Opinia Nr 5491

z wyników przeprowadzonych oględzin - sprawdzenia stanu technicznego urządzeń kominowych

w. Olkusz ul. Sławkowska
dotycząca mieszkania Nr. 17 P. Gmina Olkusz
sporządzona przez posiadającego wymagane uprawnienia pracownika Spółdzielni mistrza kominiarskiego
P. Kalarus Piotr, Bielek Jerzy w celu

Szkic orientacyjny

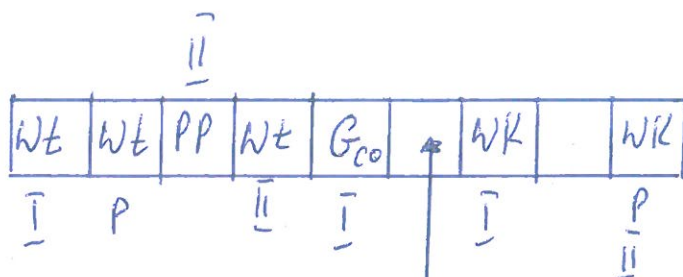
Przewody kominowe wentylacyjne kuchen i łazienki są sprawne
Do przewodu kominowego z/g łazienki należy zamontować
włóknarstwo kawatopomny systemowy i można podłączyć
kocioł gazowy z zamkniętą komorą spalania

zamontować
włókno kwadratowe
systemowe
